Schaltungsübersicht

Aenderungsblatt

TF91 D

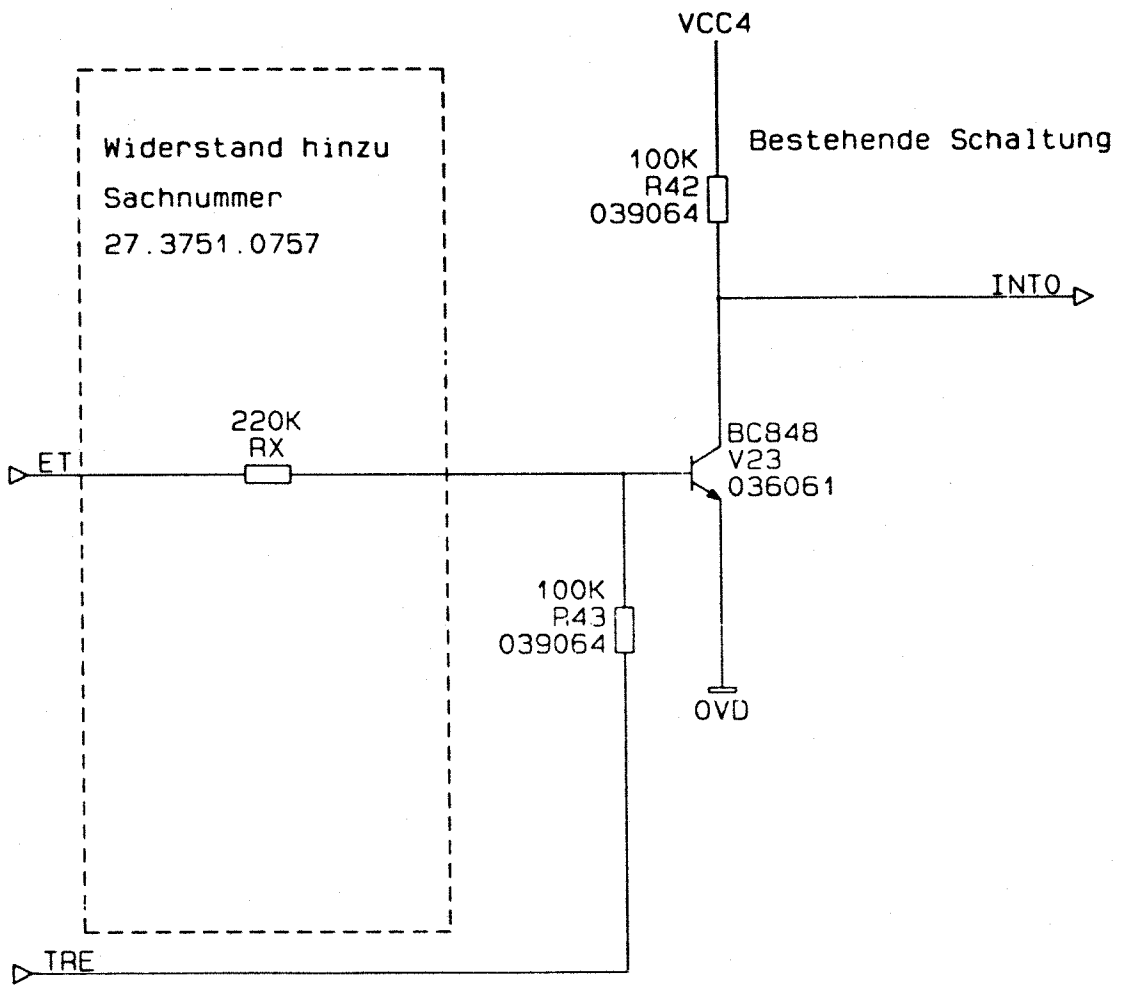
Grund : Datumsverlust oder Belegen beim Datumwechsel
 im Februar.
 Der Fehler tritt nicht in Schaltjahren auf.

Abhilfe : Einbau des Widerstandes RX=220kOhm zwischen
 dem ET-Signal und der Basis des Transistors V23.
